**Анализ аэронавигационной информации
представляемой на интернет-ресурсе <http://maps.aopa.ru>
«Карта аэродромов России».**

СКРИН - ШОТ страницы интернет-ресурса
<http://maps.aora.ru> «Карта аэродромов России - Геленджик Бухта»

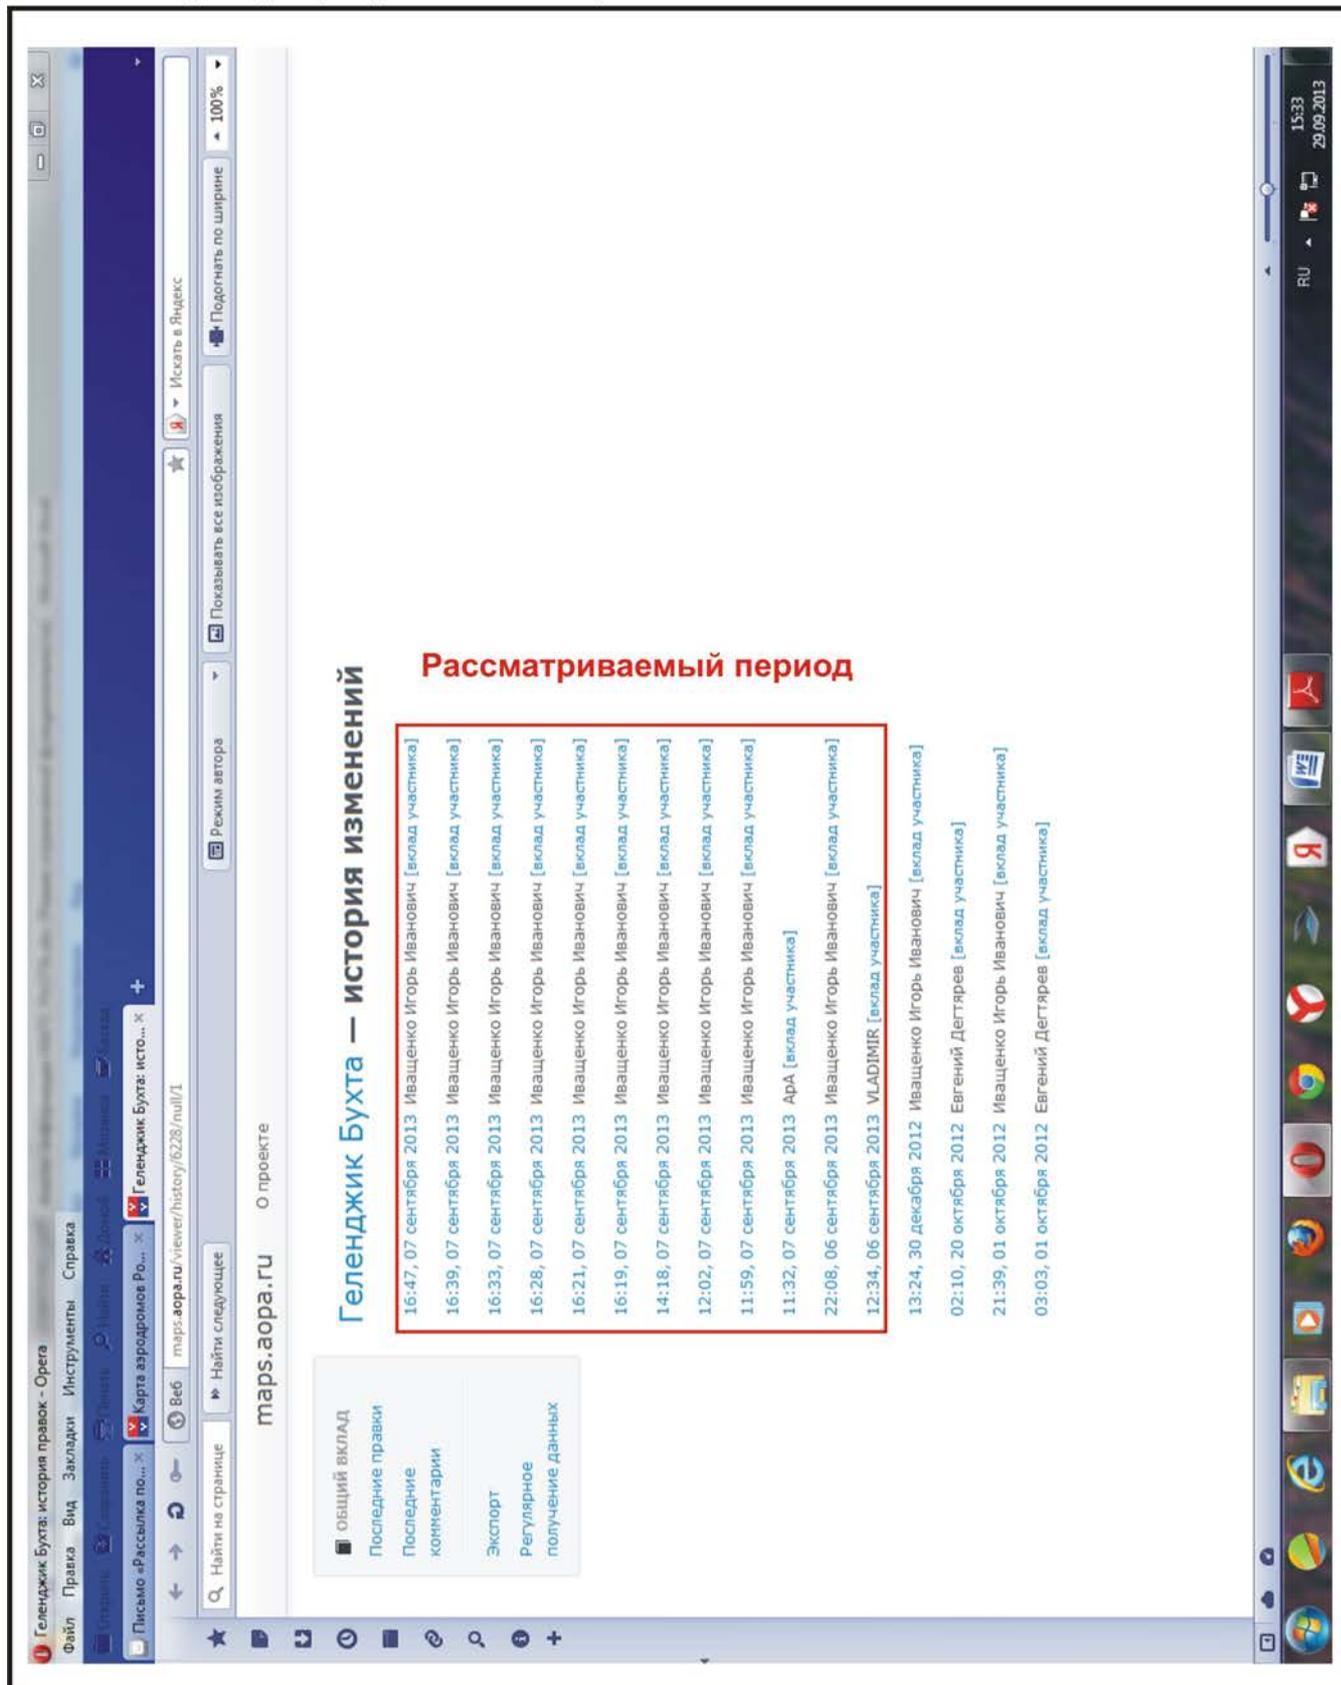
При рассмотрении данного аэродрома НА 08.09.13 были обнаружены некоторые несоответствия. (См. Скрин-шот)

1. Указанные координаты при переводе в формат ГГММСС не совпадают с координатами указанными в АНП гидроаэродрома «Геленджик Бухта».

Координаты КТА не совпадают со значениями координат приведённых в Разделе 19 АНП.(См. данные из АНП ниже)

Координаты порогов не совпадают со значениями координат приведённых в Разделе 19 АНП.(См. данные из АНП ниже)

Неясны номера порогов обозначенных цифрами «1» и «2», можно только догадываться.

2. ОПРС 1000ГН не имеет отношения к гидроаэродрому «Геленджик –Бухта», это РТС ад Геленджик, хотя в данных ад Геленджик на данном ресурсе эта ОПРС почему то не обозначена.

СКРИН - ШОТ страницы интернет-ресурса <http://maps.aora.ru> правка внесенная по гидроаэродрому Геленджик-Бухта участником VLADIMIR 12:34 06.09.13

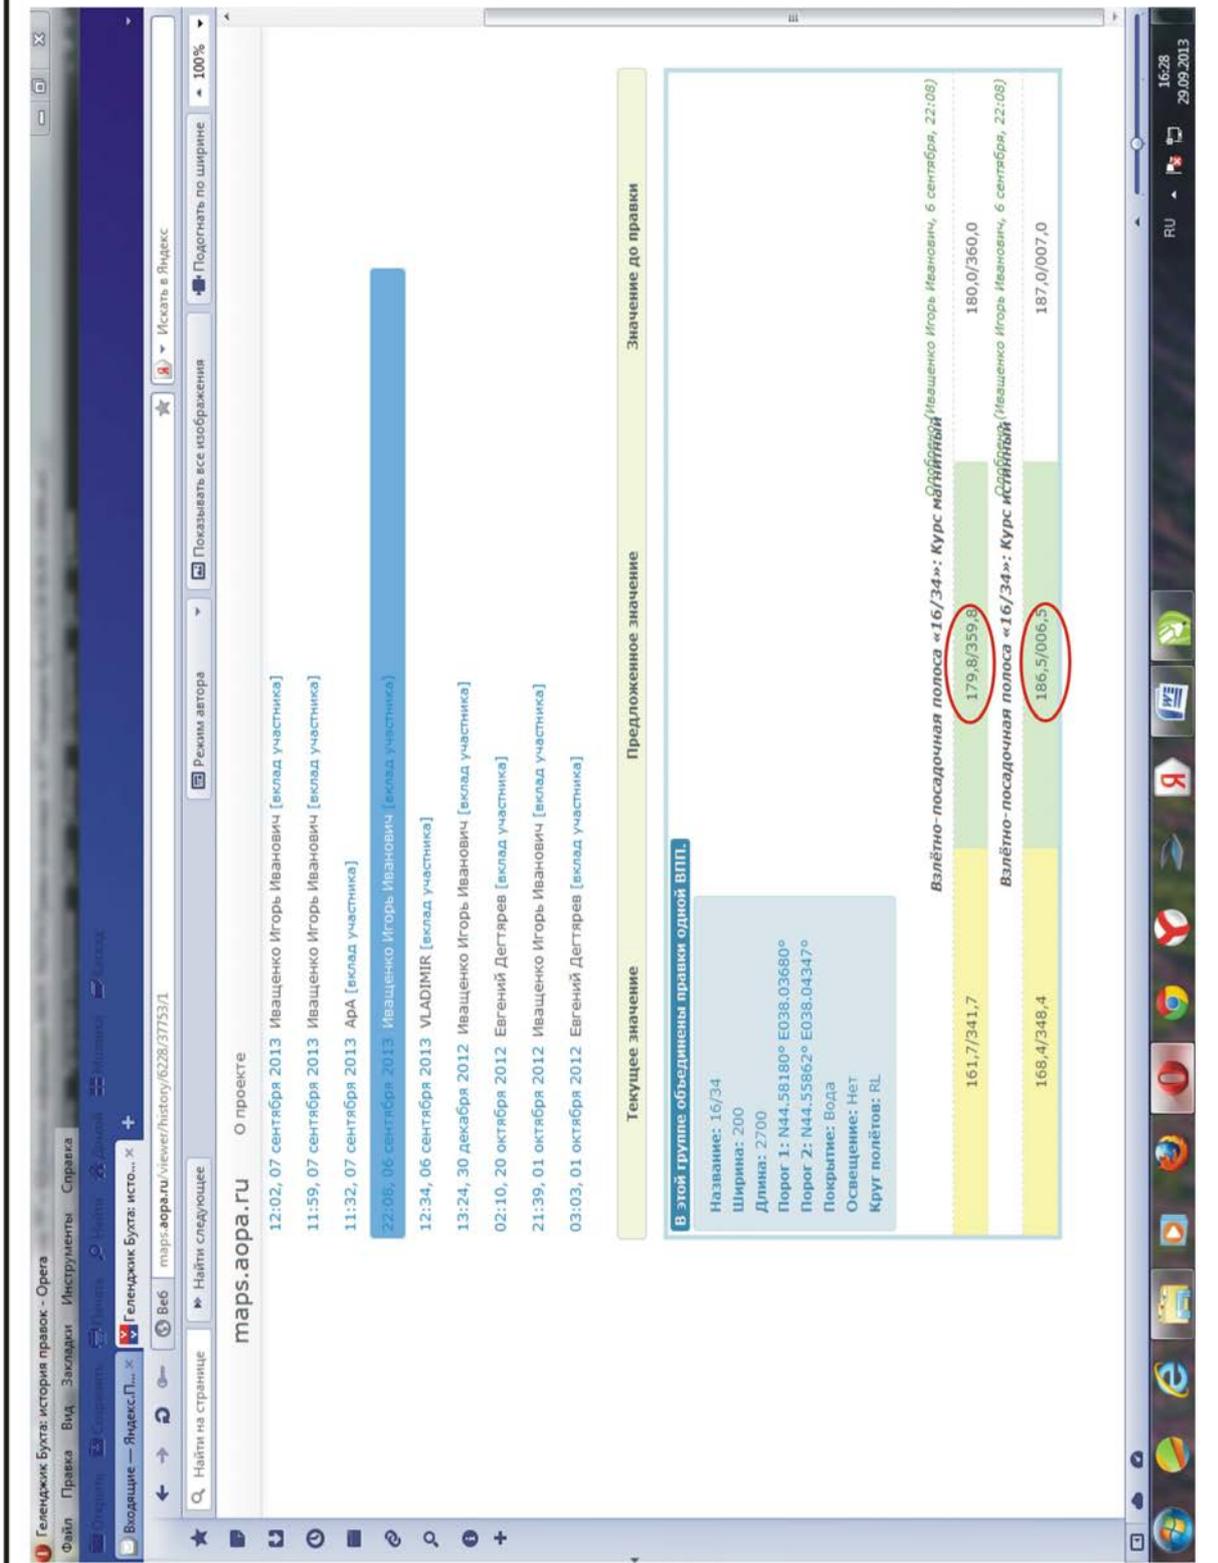
Участник VLADIMIR вносил правки по частоте «Вышки», длине ВПП, номерам порогов и курсам посадки. Данная правка была отклонена. Можно предположить потому, что VLADIMIR указал «не стыкующиеся» между собой магнитный и истинный курсы посадки (При магнитном склонении +6 такие МК и ИК быть не могут) *(Для информации – вообще при описании ВПП указывается A_i и A_m ВПП или МПУ и ИПУ ВПП, т.к МК или ИК это КУРСЫ, а КУРС – это угол между продольной осью самолёта и направлением меридиана выбранного за начало отсчёта (истинного, магнитного, ортодромического, условного) и величина зависящая от угла сноса $K=ПУ-(+/-УС)$, поэтому при описании ВПП её (ВПП) направление к КУРСУ приравнивать нельзя.)* Поэтому «проверяющий» мог усомниться, что верно указано ИКпос. или МКпос. и правильность указания номеров порогов ВПП. Хотя - это предположение, неясно имел ли проверяющий АНП Гидроаэродрома и с чем сравнивал (т.к. на тот момент эта информация в документах АНИ опубликована не была, кроме Сборника АНИ по АД и ПП в ЮиСКФО).

СКРИН - ШОТ страницы интернет-ресурса <http://maps.aopa.ru> правка внесенная по гидроаэродрому Геленджик-Бухта участником АрА 11:32 07.09.13

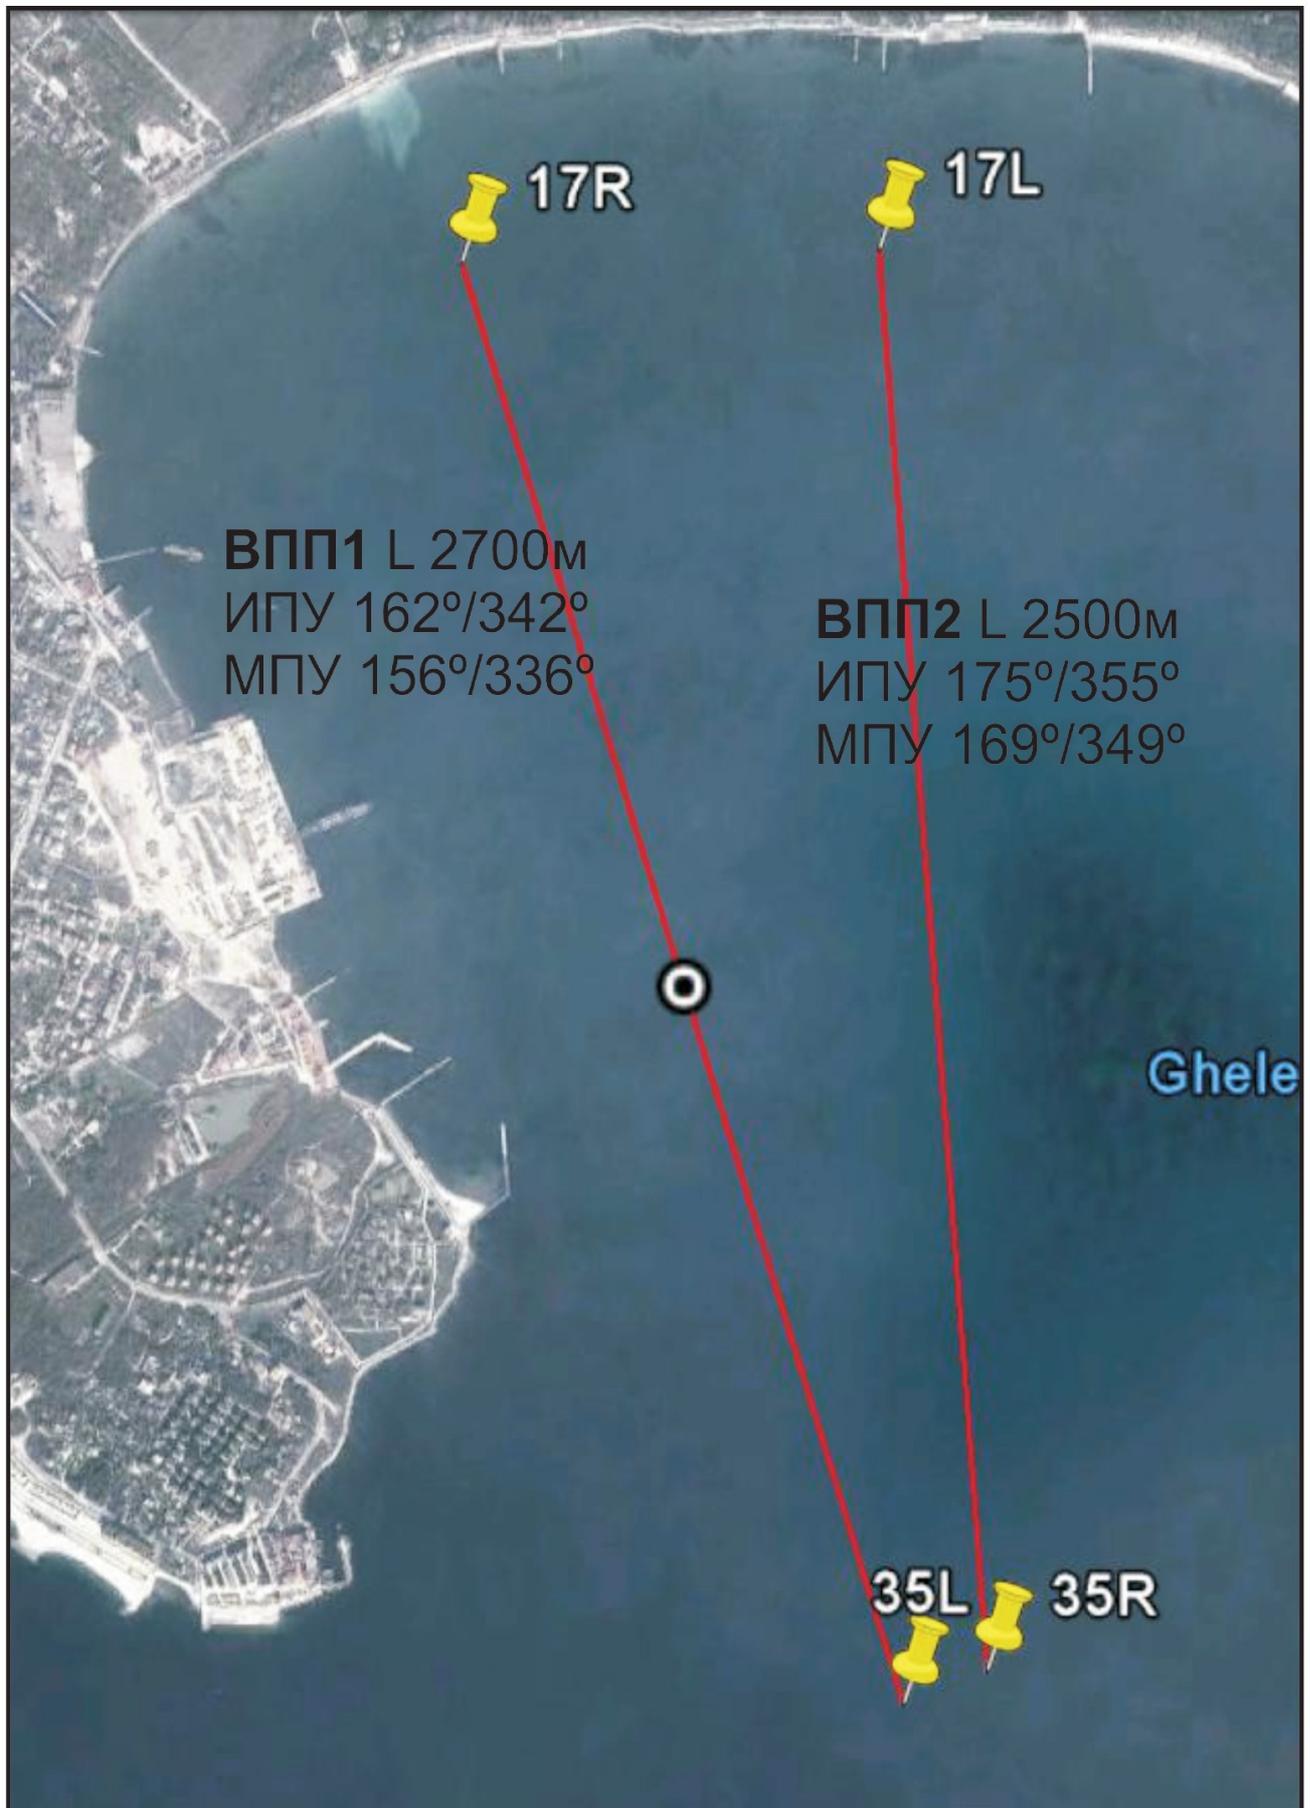
Участником внесены изменения по координатам КТА, номерам порогов гидроВПП, длине, ИКпос. И МКпос., а также **убраны координаты порогов**. Данная правка «одобрена» специалистом.

Данная правка была внесена в соответствии с данными указанными в АНП гидроаэродрома Геленджик-Бухта.

Как видно в Разделе 19 у каждого порога ПОЧЕМУ-ТО имеется ДВЕ ПАРЫ координат, при том, что указано два направления и два порога.

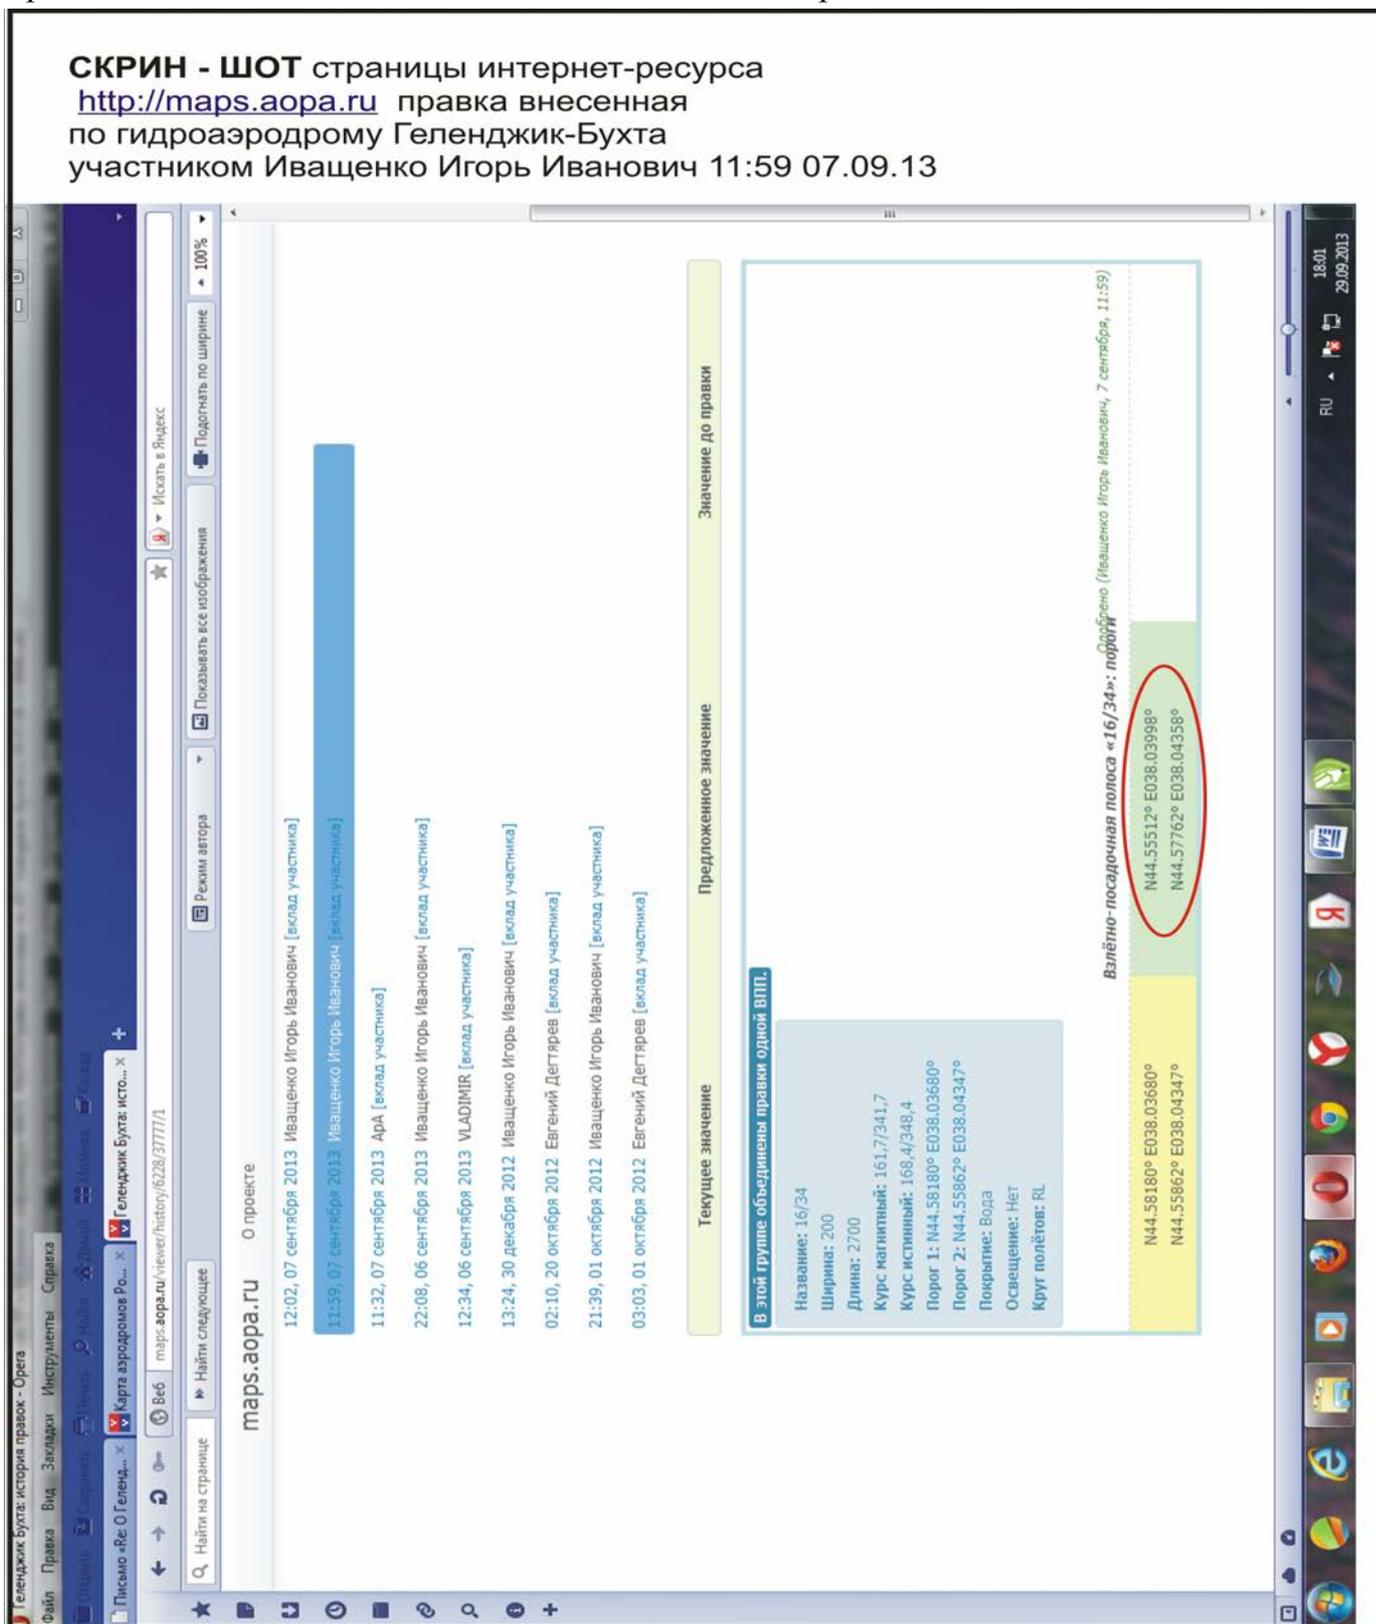
При нанесении по координатам получилась следующая «картина маслом»

Номера порогов обозначены в соответствии с Разделом 19 АНП но, как видно ни одно направление не совпадает с направлениями ВПП указанными в Разделе 19 АНП и пороги не соответствуют так же.

В связи с явными нестыковками в Разделе 19 АНП специалисту было высказано мнение вообще не публиковать данные по ад Геленджик-Бухта.
